MEMORANDO DSH- 894-2022

Asunto: respuesta al documento en área de competencia del EsIA.

INFORME TÉCNICO No. DSH-115-2022
De Evaluación del EsIA del proyecto denominado
“RESIDENCIAL BRISAS DE SAN CRISTOVAL II (1RA ETAPA)” categoría II.”

UBICACION PROYECTO RESIDENCIAL BRISAS DE SAN CRISTOBAL II (1RA ETAPA)
CORREGIMIENTO Y DISTRITO DE DAVID,PROVINCIA DE CHIRIQUÍ

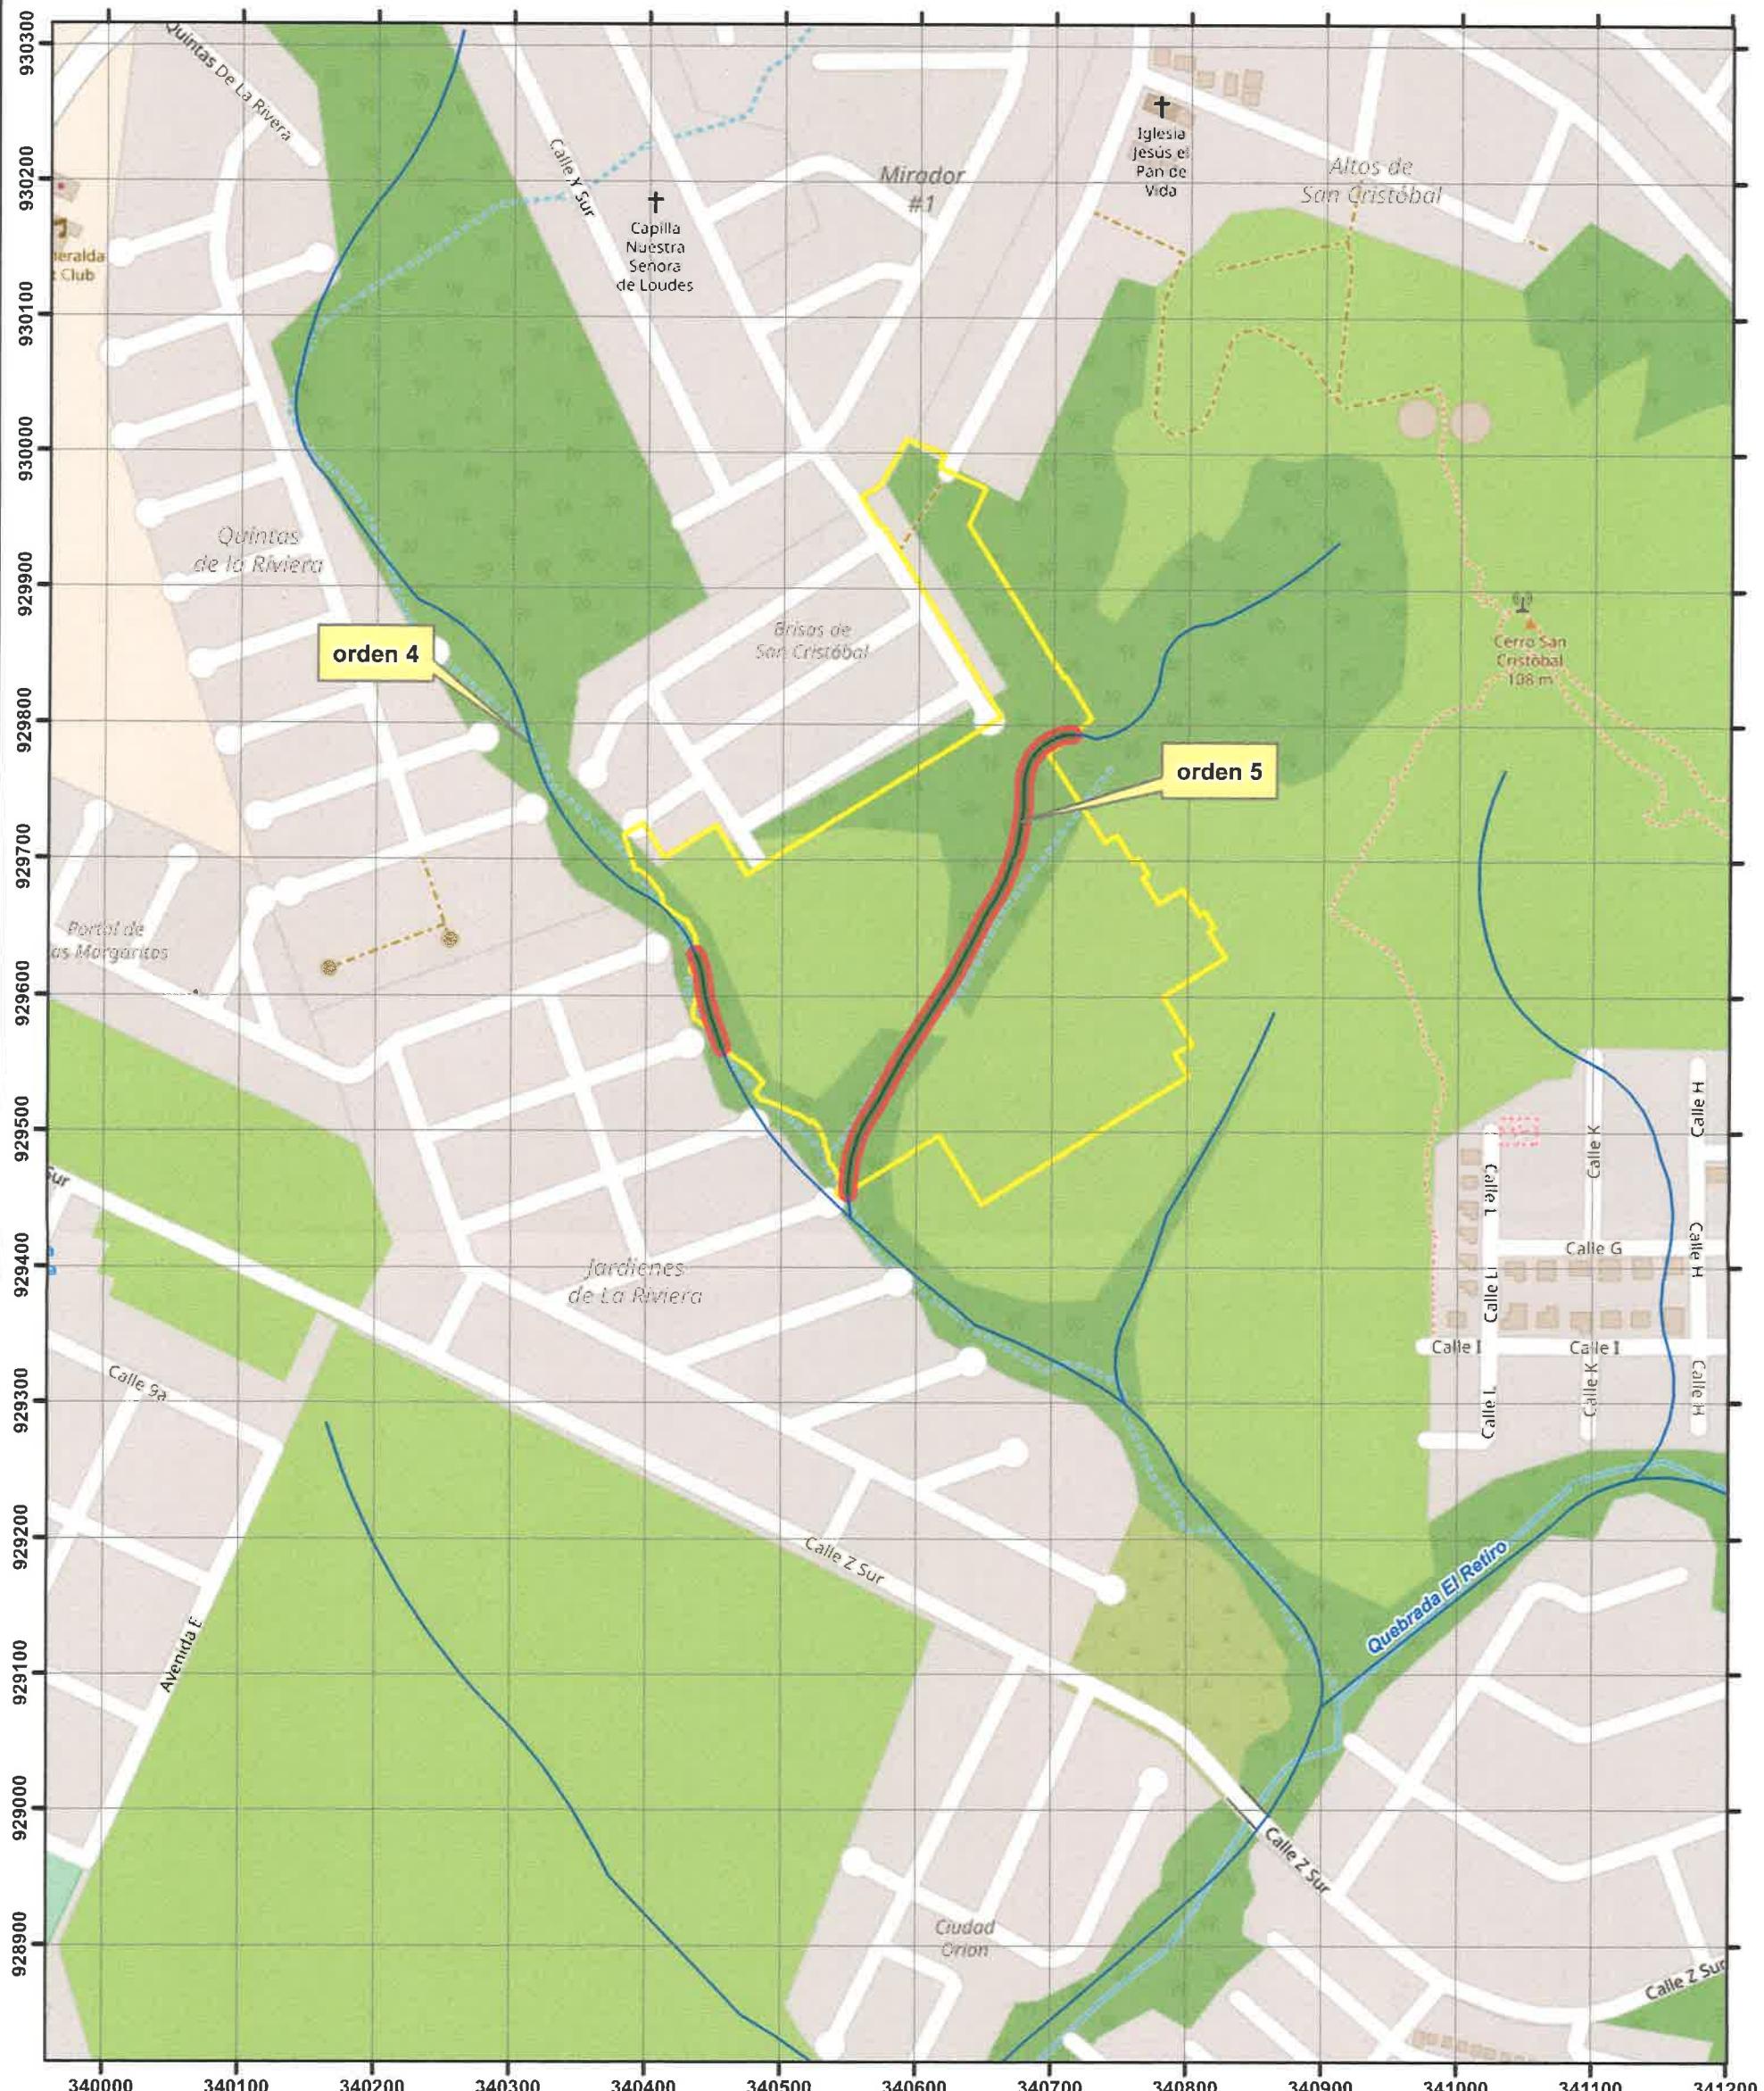
Se evidencia la existencia de la dos quebrada sin nombre, en donde la quebrada sin nombre orden cuarto (4), atraviesa el proyecto denominado "RESIDENCIAL BRISAS DE SAN CRISTOVAL II (1RA ETAPA)", afluente de la quebrada orden cinco (5) que limita parte del proyecto. Para verificar la información sobre las fuentes hídricas en el polígono del proyecto, la Dirección de Seguridad Hídrica utilizó el mapa Topográfico a escala 1:5000 metros del Instituto Geográfico Tommy Guardia Sobrepuesto al área de proyecto. Se elaboró un mapa que arrojó los siguientes resultados: Se preparó mapa para el proyecto "RESIDENCIAL BRISAS DE SAN CRISTOVAL II (1RA ETAPA)" el cual se muestra drenaje dentro del proyecto, drenaje, servidumbre hídrica, área de protección forestal, área total del proyecto (ver mapa adjunto Complemento del informe técnico).

- **Indicar al promotor que en cumplimiento** del artículo 23 de la Ley N°.1 de 3 de febrero de 1994 "Por el cual se establece la Legislación Forestal en la República de Panamá y dictan otras disposiciones", el promotor debe dejar a ambos lados de las fuentes hídricas una franja de bosque igual o mayor al ancho del cauce, que en ningún caso será menor de diez (10) metros, medidos de la parte superior del talud hacia dentro del proyecto. Proteger la franja de bosque ribereño, cumpliendo con la zona de protección entorno a su cuerpo hídrico, plasmado en el mapa adjunto a este proyecto ubicación proyecto "RESIDENCIAL BRISAS DE SAN CRISTOVAL II (1RA ETAPA)".
